**Objet :** demande de renseignements dans le cadre de "Demande d'autorisation environnementale présentée par la société TERALTA GRANULAT BÉTON RÉUNION pour l'exploitation d'une carrière de matériaux alluvionnaires avec installations annexes implantée au lieu-dit «Les Orangers- Sainte-Anne» sur le territoire de la commune de Saint-Benoît."

OBJET : Demande de renseignements – Procédure ICPE Société Terralta Granulat Béton Réunion -  
Enquête publique Carrière des Orangers

**Avis délibéré de la Mission Régionale  
d'Autorité environnementale  
de La Réunion**  
**sur le projet d'exploitation d'une carrière et ses installations annexes  
au lieu-dit « Les Orangers »  
sur la commune de Saint-Benoît**

**Mémoire en réponse aux remarques de la Mission Régionale de l'Autorité environnementale (MRAe) à une demande d'autorisation d'exploiter une ICPE.**

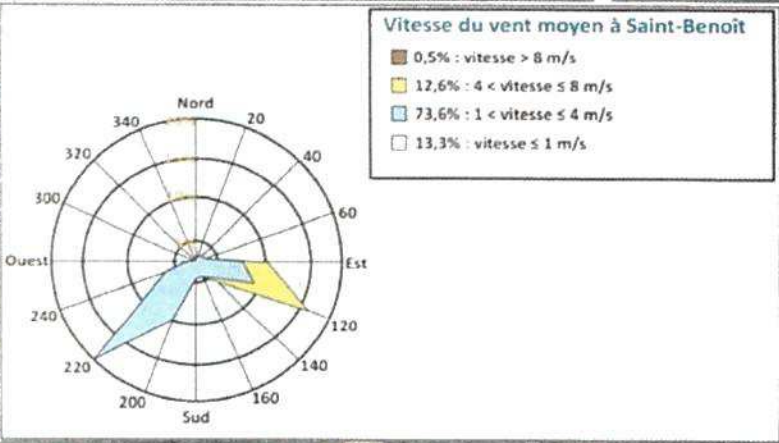
Concernant la configuration du carrefour RD3/RN2, une solution concrète d'aménagement, qui prenne en compte l'augmentation du trafic poids lourd généré par le projet, et leur insertion sur la RN2 en toute sécurité pour les autres usagers de la route, était attendue. L'annexe 3 – pièce 8, mentionnée par le pétitionnaire (§12.5.2) comme une pièce répondant à cette demande, n'apporte aucun élément complémentaire sur la gestion de ce carrefour.

Il convient de faire compléter le dossier sur ce point, afin d'avoir une définition du projet de sécurisation du carrefour, ayant reçu l'approbation des gestionnaires routiers concernés, et l'indication du délai de réalisation éventuelle.

Suite à ce constat, la société TGBR et les gestionnaires de la RD3 et de la RN2, ont décidé de mettre en place une mesure pour améliorer la sécurité des usagers, qui a été dimensionnée par ARTELIA.

Dès le début de l'exploitation, un système de feux tricolores au niveau du carrefour entre la RN2 et la RD3 sera installé. Les prescriptions techniques ont été fournies aux gestionnaires de réseau pour analyse et concernent notamment les besoins de mise en place de signalisations verticales et horizontales ainsi que le fonctionnement des feux ( boucle de détection, distances...) L'analyse de la mise en œuvre de cette mesure montre un maintien de la fluidité du trafic à horizon 2020 et une sécurisation de l'intersection par rapport à l'état initial. Cette mesure a été estimée à un coût d'environ 101 450 euros à la charge de TGBR.

Plan de surveillance des poussières modifié

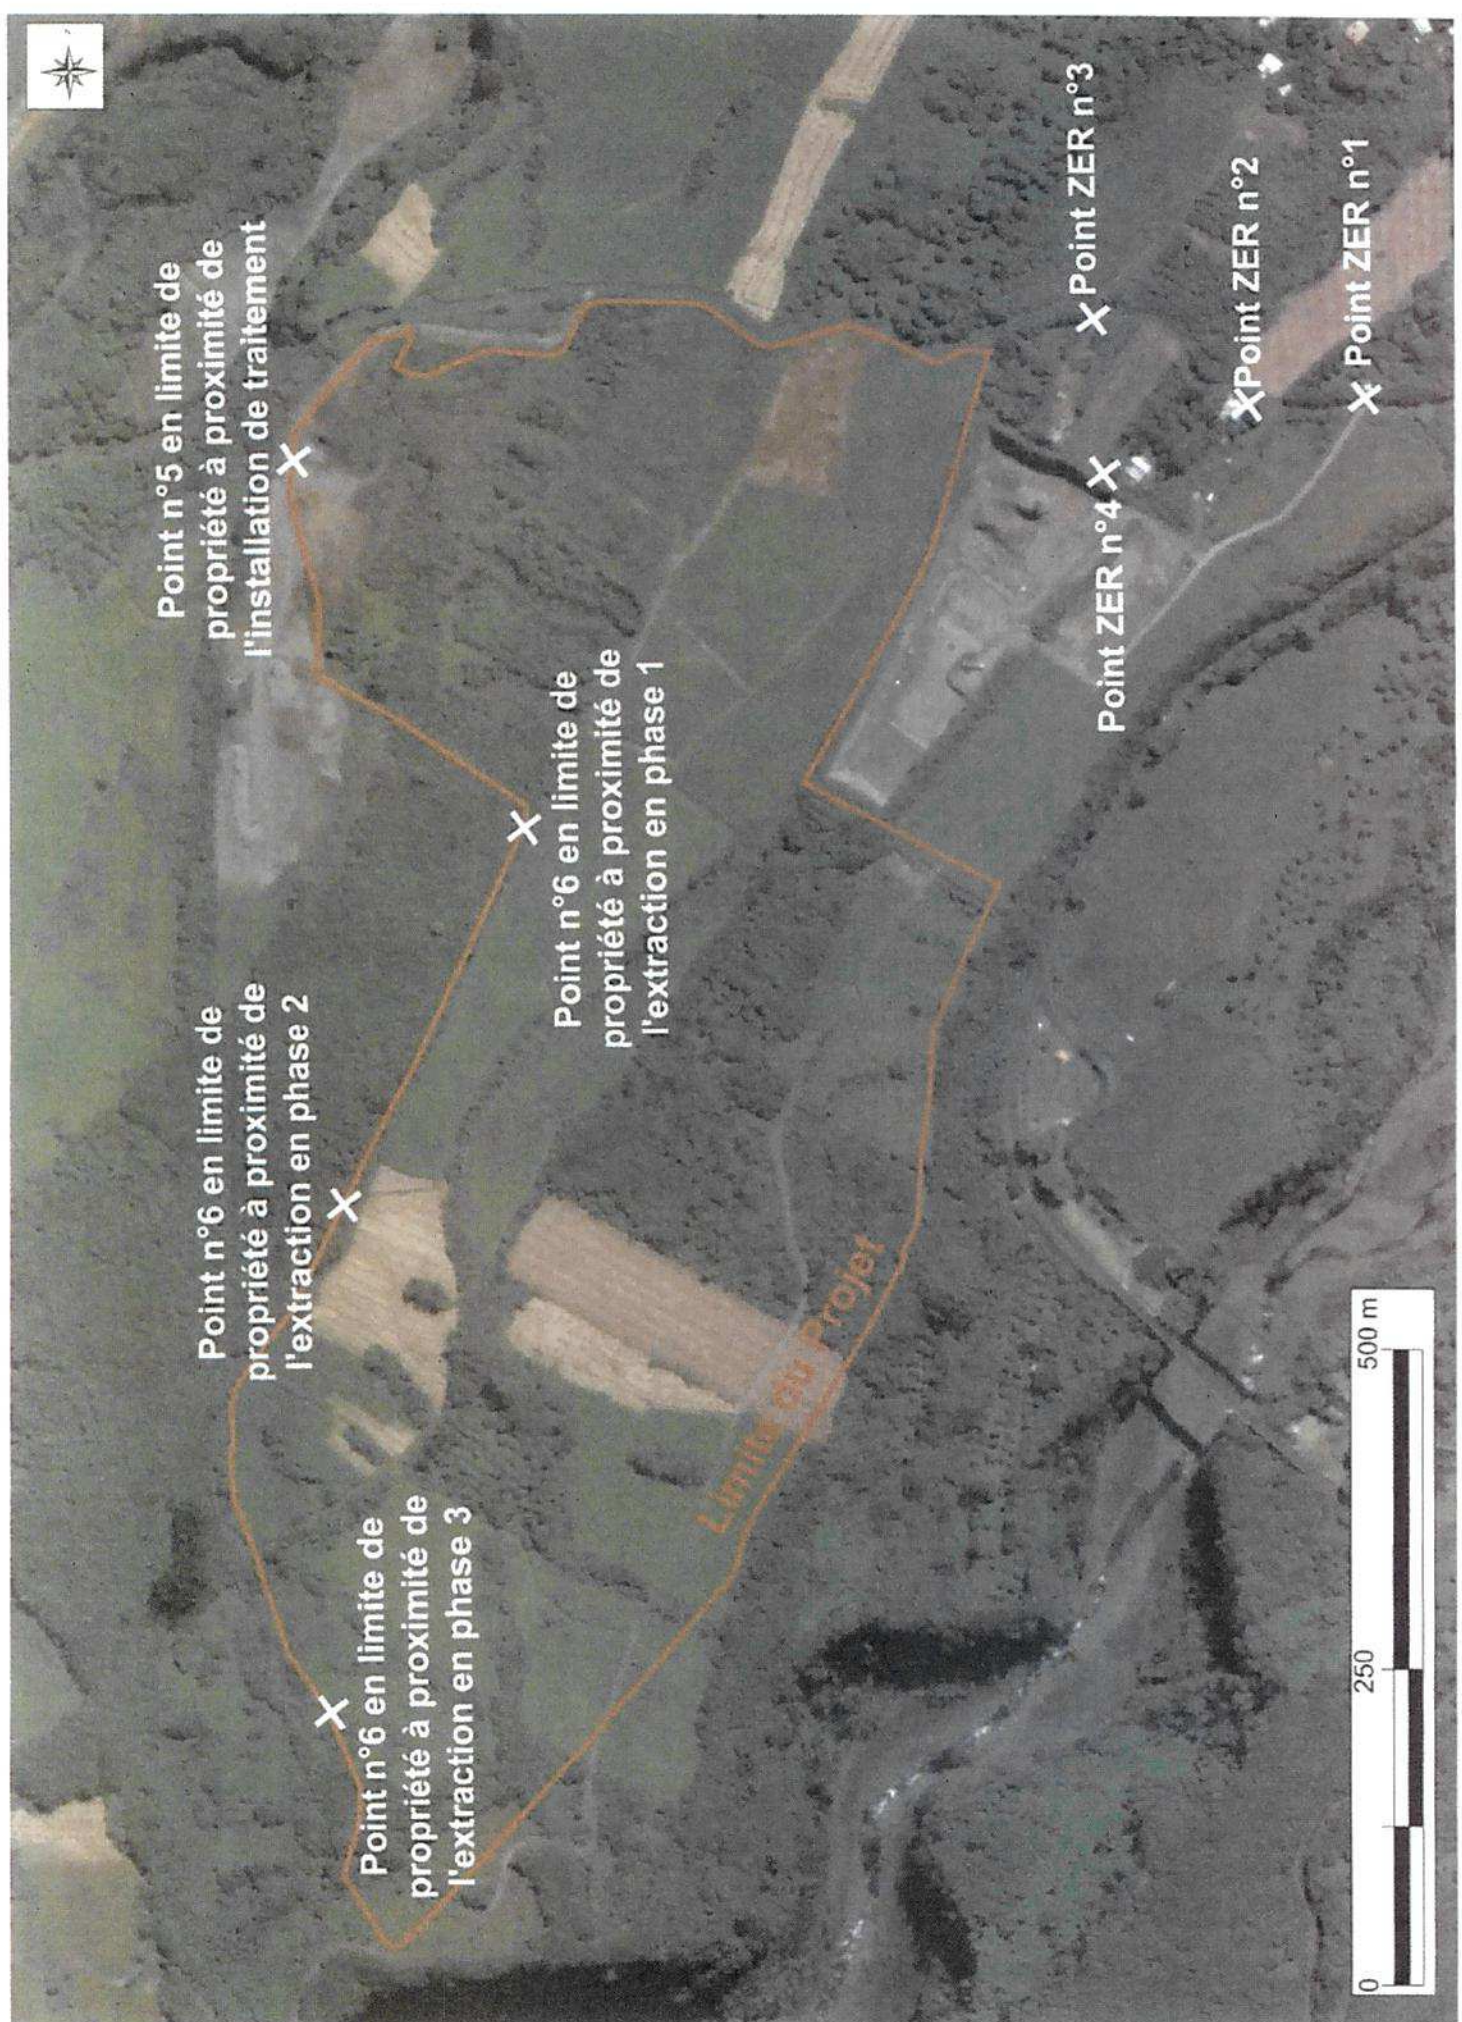
➤ *L'Ae recommande de renforcer le plan de surveillance de propagation des poussières au niveau des zones boisées et des plantations en périphérie de la zone d'extraction en phases 2 et 3 au vu de la sensibilité par rapport à la biodiversité.*

Pour renforcer le plan de surveillance des poussières une jauge « mobile », positionnée en limite ouest (sous les vents dominants) et déplacée en fonction de l'avancement de l'exploitation au cours des phases 2 et 3 sera ajoutée à partir de la fin de la phase 1 (Cf. Annexe A).

Cette jauge « mobile », permettra d'évaluer la quantité de poussières présente en limite ouest du site, à proximité de la zone en extraction et de la zone boisée. Elle sera donc de « type c » selon l'alinéa 19.6 de l'article 19 de l'arrêté ministériel du 22 septembre 1994 modifié.
